WR.271.6.2025

Wyjaśnienie treści SWZ

dotyczy: postępowania w trybie podstawowym na zadanie: „Rozbudowa Szkoły Podstawowej w Białej poprzez budowę sali gimnastycznej z zapleczem sportowym i dydaktycznym wraz z niezbędną infrastrukturą techniczną i drogową”

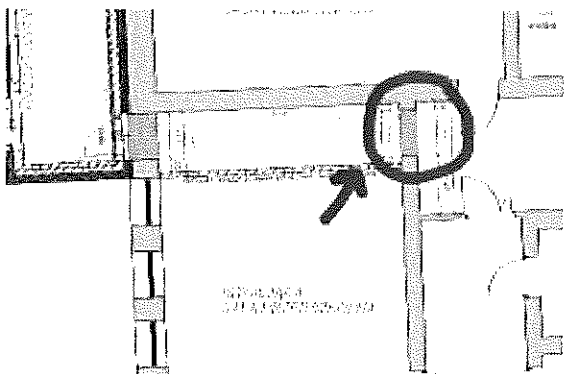
Prace w istniejącym budynku - czy w związku z wyburzeniem dwóch otworów drzwiowych w sąsiedztwie istniejących sal przedszkolnych w poniższym miejscu należy przewidzieć montaż skrzydła drzwiowego? Jeśli tak, prosimy o informację jaki typ drzwi należy tam przewidzieć.

Dokumentacja nie przewiduje montażu skrzydła drzwiowego.

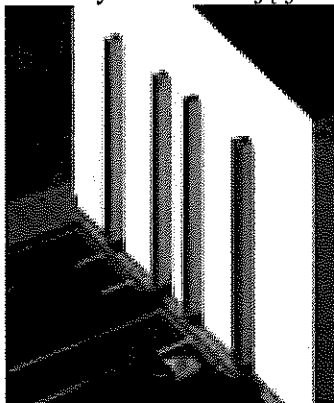
Prosimy o informację jak wykończyć od góry te słupy? Obróbka blacharska?

Słupy należy wykończyć obróbką blacharską. Obróbki zawarte są w przedmiarze poz. 52.

Sposób uszczelnienia ściany żelbetowej i płyty fundamentowej w klatce schodowej i szybie dźwigu osobowego:

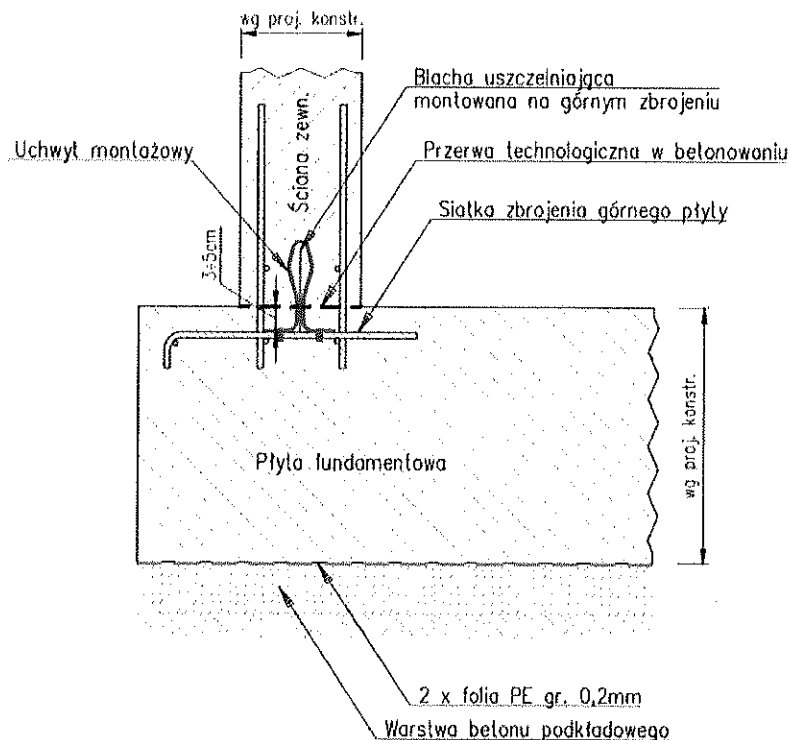
Na projekcie konstrukcyjnym zamieszczone są informacje o listwach dylatacyjnych. Prosimy o określenie parametrów tej listy oraz o informację czym należy wypełnić dylatację i jak ją zabezpieczyć od góry

Dla uszczelnienia dylatacji płyt fundamentowych stosować od spodu taśmę uszczelniającą PVC typu DA szer. 500mm – (szerokość dylatacji dopasować do specyfikacji zastosowanej taśmy tzn. dopuszcza się możliwość zmniejszenia poniżej 50mm)

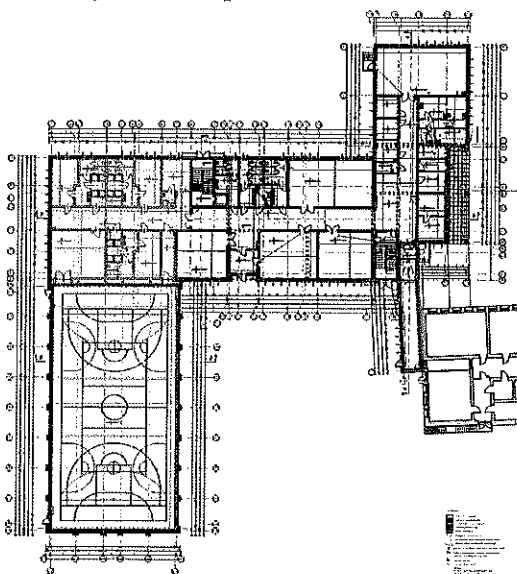
Kosztorysy robót budowlanych zostały podzielone na 2 części tj. sala gimnastyczna wraz zapleczem oraz budynek szkoły. Bardzo proszę o wskazanie na rysunku gdzie występuje granica pomiędzy zapleczem sali gimnastycznej a budynkiem szkoły.

Poniżej schemat podziału.

Ponadto poniżej przedstawiony został poprawiony fragment rysunku w obrębie klatki schodowej i szybu.

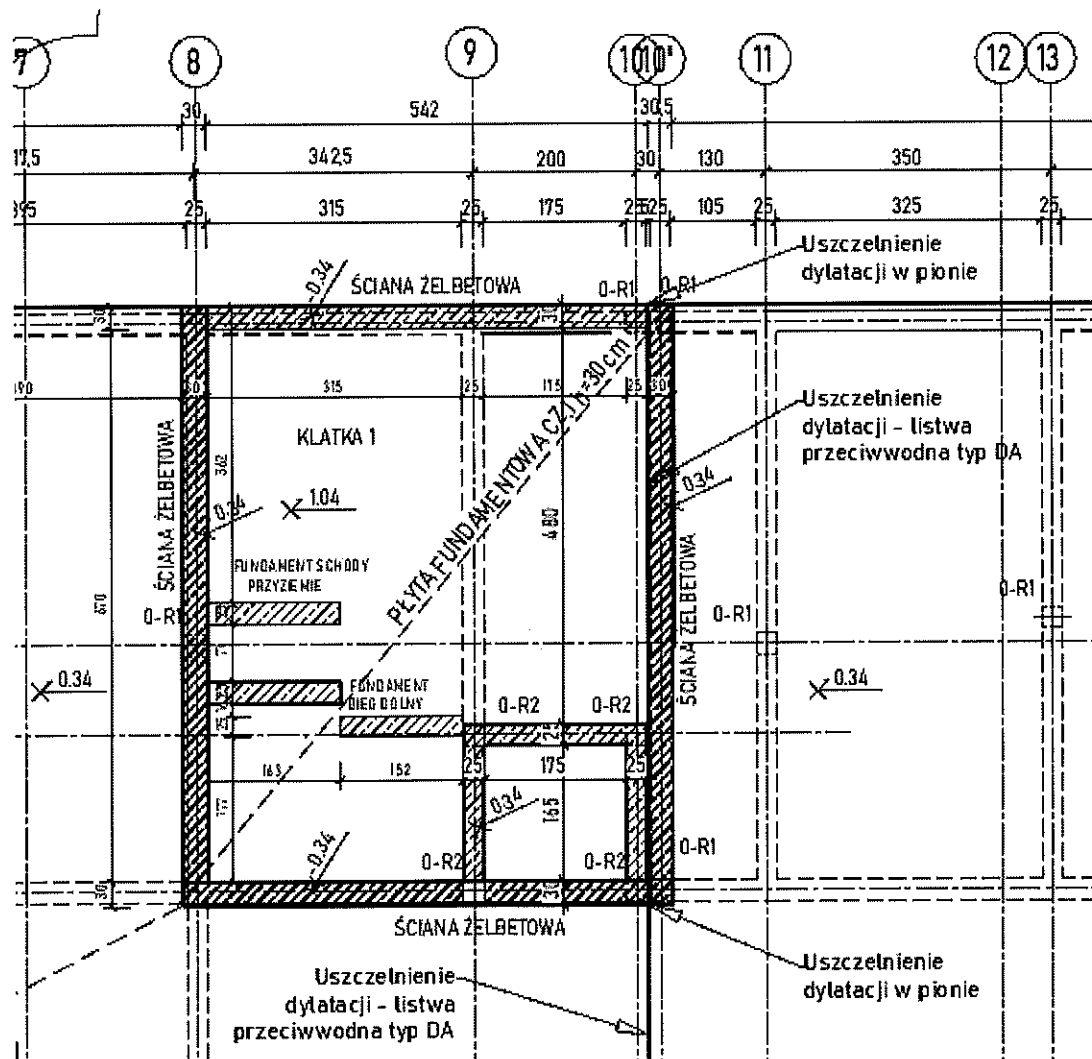
Zbrojenie podłużne wieńca obwodowego i wewnętrznego stropów (4#12) nie jest uwzględnione w zestawieniach - prosimy o uwzględnienie tej pozycji w stal-liście.

Zestawienia stali po weryfikacji w załączniku zawierającym rysunki zbrojenia płyt-zał. C do niniejszych odpowiedzi.

Poniżej zdjęcie pomieszczenia przed ingerencją.

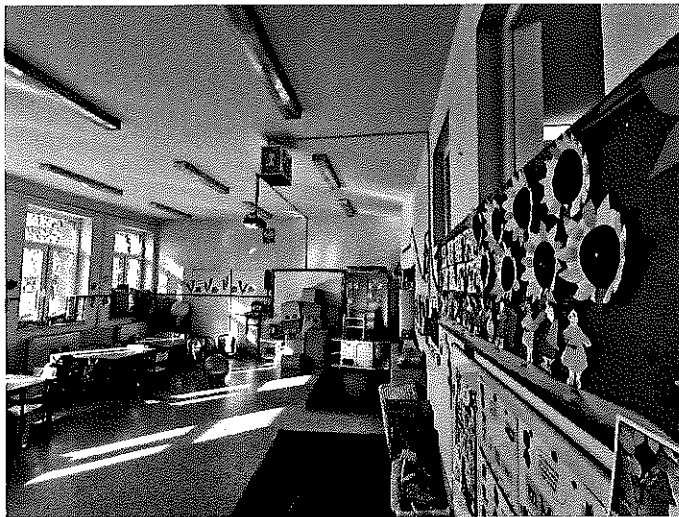
W związku z ingerencją w istniejący budynek (wyburzenia, nowa ściana) GW ma doprowadzić ściany do stanu przed ingerencją. Prosimy o informację jaki dokładnie rodzaj okładzin ścian, posadzek i sufitów należy tam przewidzieć.

Ścianę działową od strony pomieszczenia przedszkolnego należy otynkować, wykończyć farbą lateksową, sufit w postaci gładzi cementowej malowanej na biało, posadzka do zachowania, zamontować listwę przypodłogową.

Analogicznie rozwiązanie zostało przyjęte po drugiej stronie ściany – w korytarzu.

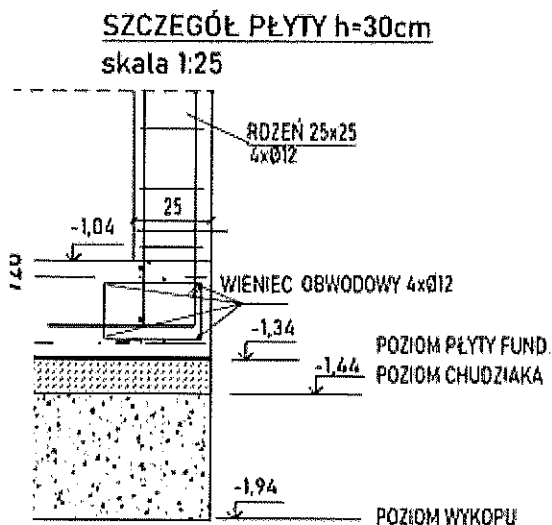
Plik "Projekt techniczny architektura i konstrukcja.pdf" zawiera prawdopodobnie błędną rzędną górnej powierzchni płyty fundamentowej (na stronie nr 267). Prosimy o określenie

prawidłowej rzędnej.

Rzędna -1,04 jest prawidłowa. Rzędna może ulec zmianie w przypadku zastosowania dźwigu wybranego producenta, który wymaga przyjęcia dla rozwiązania typowego innej głębokości podszybia.

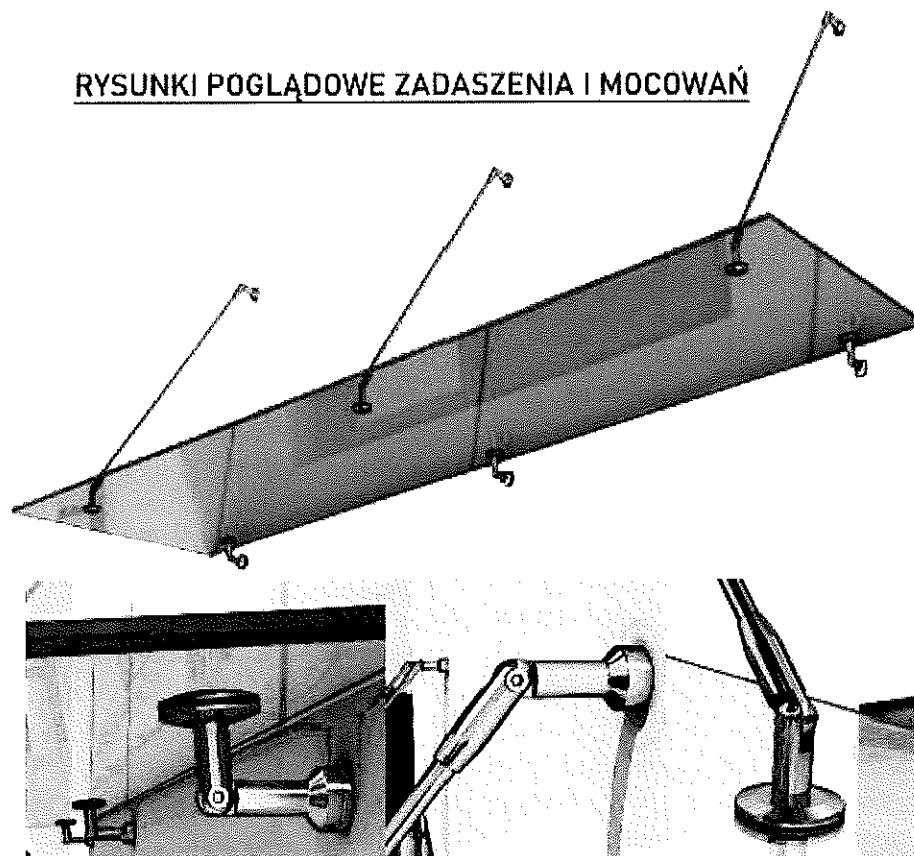
Prosimy o wymiary oraz zamieszczenie rysunków szklanych zadaszeń nad drzwiami.

Rysunek przedstawia sposób realizacji i rodzaj zadaszenia. Lokalizacja tych zadaszeń wskazana jest na elewacjach. Przedmiar poz. 205,206

1. Wszystkie elementy stalowe należy wykonać w kolorze zbliżonym do RAL 7016
2. Zadaszenie ze szkła hartowanego wzmocnionego folią o gr. 13 mm
3. Szerokości daszków powinny być większe od szerokości drzwi o 100 cm.
Wysięg daszków 100 cm
4. Montaż daszków zgodnie z wytycznymi producenta.

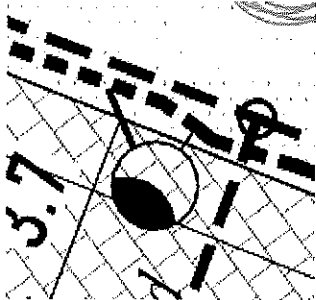
Prosimy o udostępnienie rzutu PZT z naniesionym oświetleniem zewnętrznym

Na rysunku PZT latarnie zewnętrzne oznaczone jest takim symbolem.
